**Réponses du Transporteur
à la demande de renseignements numéro 3
de l'Association hôtellerie Québec et
de l'Association des restaurateurs du Québec
(« AHQ-ARQ »)**

DEMANDE DE RENSEIGNEMENTS N° 3 DE L'AHQ-ARQ À HQT

**PRÉPARATION DES PROGRAMMES DE PRODUCTION DES CENTRALES AU
FIL DE L'EAU**

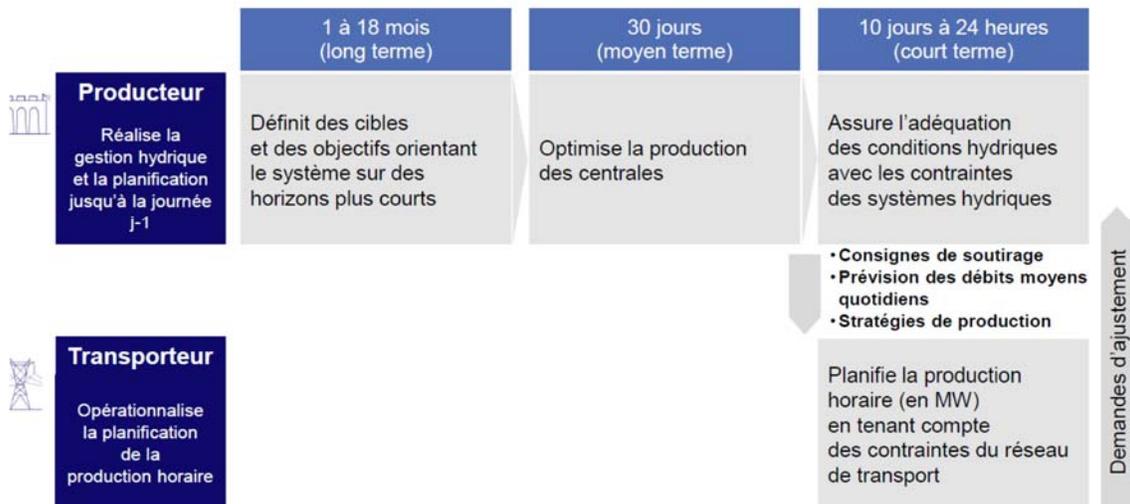
7.3 Veuillez confirmer (ou infirmer avec explications et exemples concrets) la compréhension de l'AHQ-ARQ selon laquelle si, au lieu de recevoir du Producteur les stratégies de production, les consignes de soutirage et prévisions des débits moyens quotidiens, le Transporteur recevait plutôt une planification de la production horaire, il pourrait quand même détecter les sites et heures où une telle planification ne pourrait pas être mise en œuvre et il pourrait alors demander au Producteur d'ajuster sa planification en conséquence.

4 **Le Transporteur comprend que l'intervenante lui demande de commenter une**
5 **approche hypothétique où ce serait en tout temps le Producteur qui réaliserait**
6 **la planification de la production horaire.**

7 **Le Transporteur est en désaccord avec l'approche préconisée par l'intervenante**
8 **dans sa demande, car cette façon de faire n'est aucunement optimale. En effet,**
9 **le Transporteur devrait fréquemment demander au Producteur d'ajuster la**
10 **planification de la production horaire en fonction des contraintes des sous-**
11 **réseaux, alors que ce n'est pas requis selon le mode opérationnel actuellement**
12 **en vigueur. De plus, voir à cet égard la pièce B-0087, HQT-6, Document 1,**
13 **section 4.**

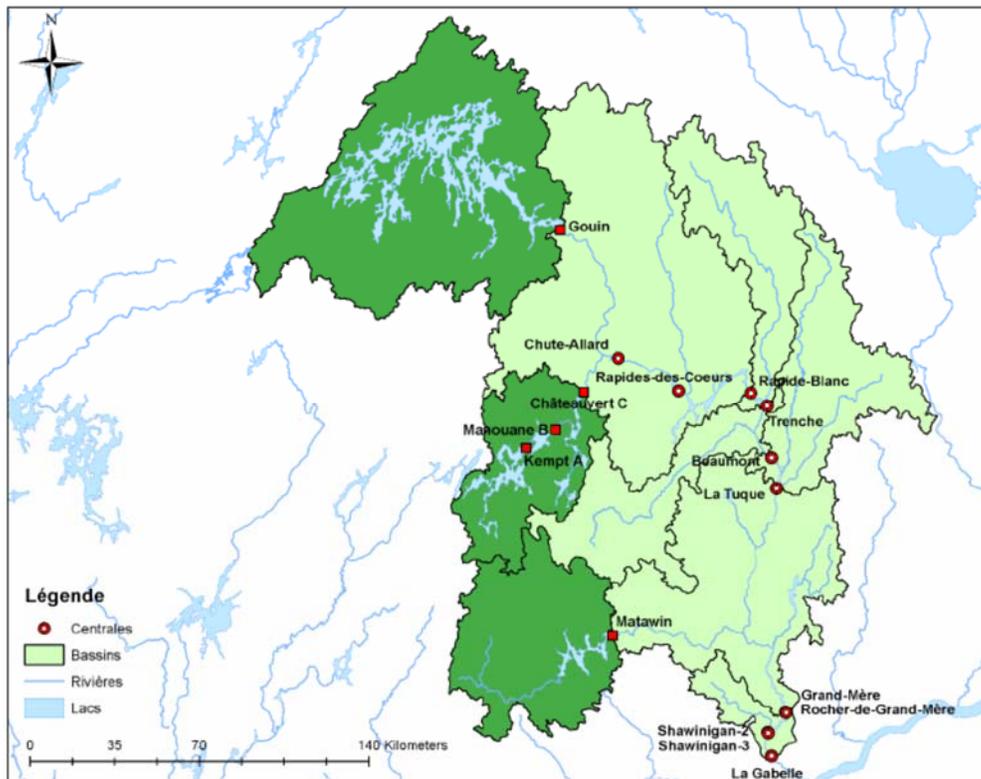
- 12.1** Veuillez indiquer si le Transporteur doit tenir compte des programmes d'échange déposés dans le système OASIS mentionnés à la référence (i) lorsqu'il réalise, pour le compte du Producteur, la planification de la production horaire. Dans la négative, veuillez expliquer comment le Transporteur peut s'assurer que la planification de la production horaire réalisée par la DSER respecte les transactions programmées par le Producteur. Dans l'affirmative, veuillez concilier la réponse avec la référence (ii).

17 **En réponse à la demande, le Transporteur précise que la planification de la**
18 **production horaire est une activité qui précède le dépôt de programmes**
19 **d'échange, et non l'inverse. En effet, la planification de la production est l'un**
20 **des intrants considérés par le Producteur dans la prise de décisions**
21 **commerciales pour les centrales situées aux interconnexions.**

22 **Le Transporteur ne tient donc pas compte des programmes d'échange**
23 **« lorsqu'il réalise, pour le compte du Producteur, la planification de la**
24 **production horaire ». Ainsi, le Transporteur n'a pas à « s'assurer que la**
